1.1 CONCEPTO TÉCNICO No. CT:	**6679**
1.2 ÁREA:	Técnica y de Gestión
1.3 COORDINACIÓN:	Investigación y Desarrollo
1.4 REFERENCIA CRUZADA RADICADO FOPAE:	2012ER18857
1.5 RESPUESTA OFICIAL No.	RO-60332

2.1 SOLICITANTE:	CURADURÍA URBANA No. 2
2.2 PROYECTO:	Casa Vacca
2.3 LOCALIDAD:	1. Usaquén
2.4 UPZ:	14. Usaquén
2.5 BARRIO O SECTOR CATASTRAL:	Santa Ana
2.6 DIRECCIÓN:	Calle 112 No 1-07
2.7 CHIP:	AAA0102CMEP
2.8 MANZANA CATASTRAL:	44
2.9 PREDIO CATASTRAL:	13
2.10 ÁREA (Ha):	0.0650(*)
2.11 FECHA DE VISITA:	Noviembre 07 de 2012

Figura No. 1. Localización general del proyecto ubicado en la Calle 112 No. 1-07, en el Plano Normativo de Amenaza por Remoción en Masa del POT (Decreto 190 de 2004), el cual se encuentra en amenaza MEDIA.

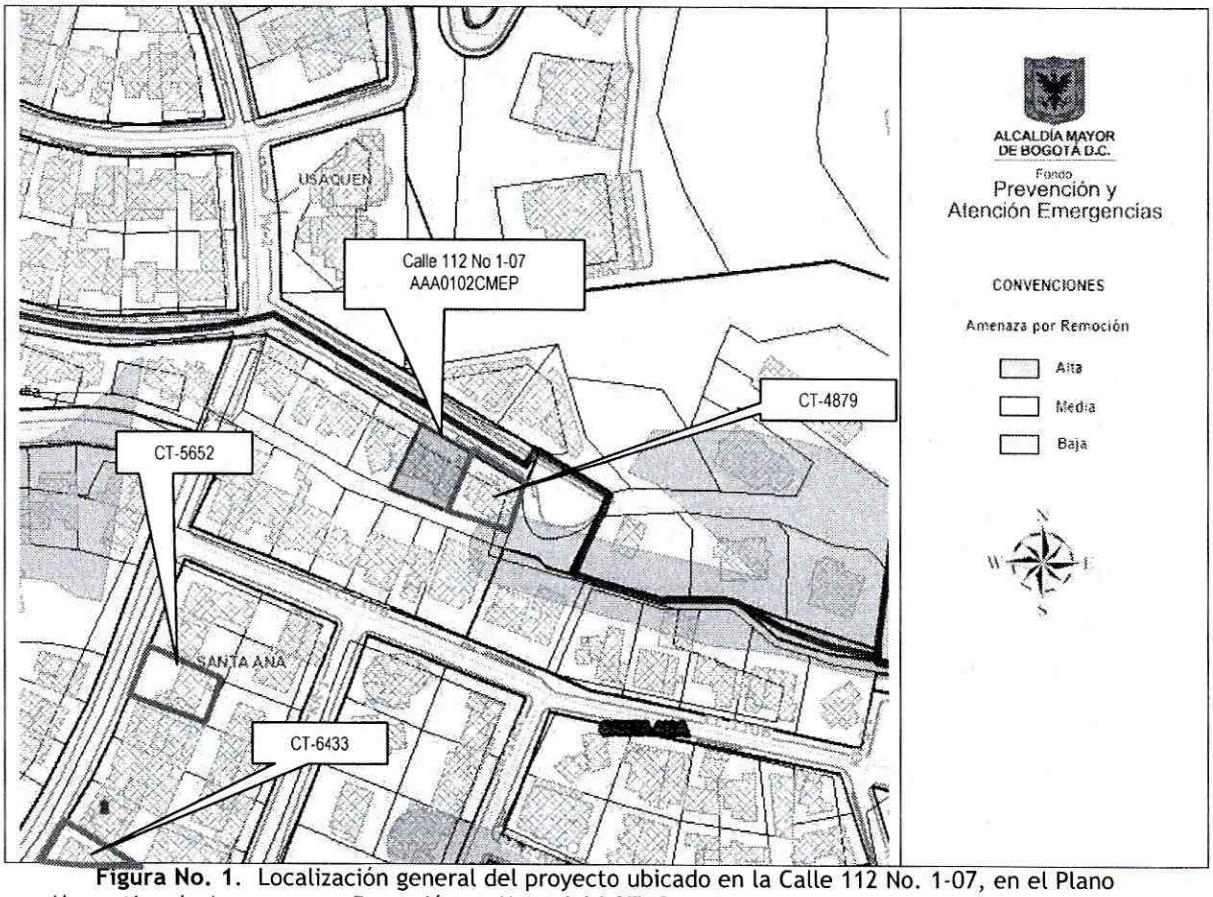
Conforme con el plano normativo de "Amenaza por Remoción en Masa" del Plan de Ordenamiento Territorial de Bogotá - POT, el sector del proyecto ubicado en la Calle 112 No 1-07 de la Localidad de Usaquén, se encuentra en una zona de AMENAZA MEDIA por procesos de remoción en masa (Figura 1).
